改善箇所説明図

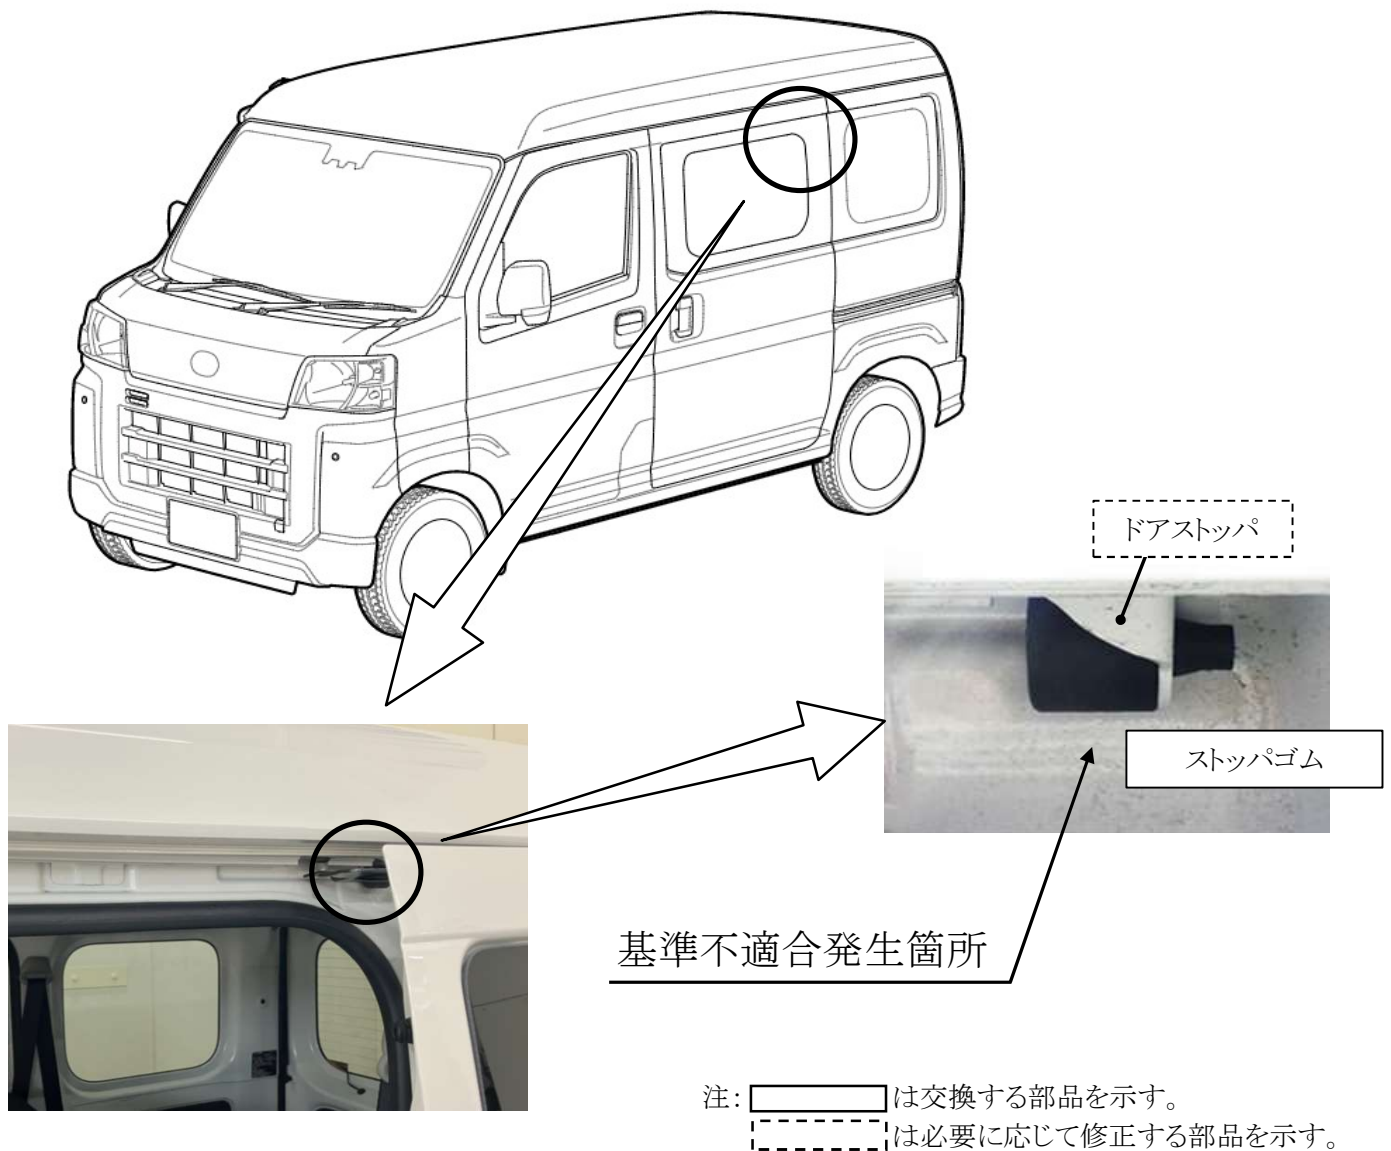
手動式スライドドアにおいて、ドアストッパの設計検討が不十分であったため、スライドドアを強く開くと、ドアストッパが変形することがある。そのため、そのまま使用を続けると、変形が徐々に大きくなり、最悪の場合、スライドドアがドアストッパを越えて引っ掛かり、スライドドアを閉めることができなくなるおそれがある。

全車両、ドアストッパを点検するとともにストッパゴムを対策品に交換する。なお、点検でドアストッパに変形が認められた場合は修正する。
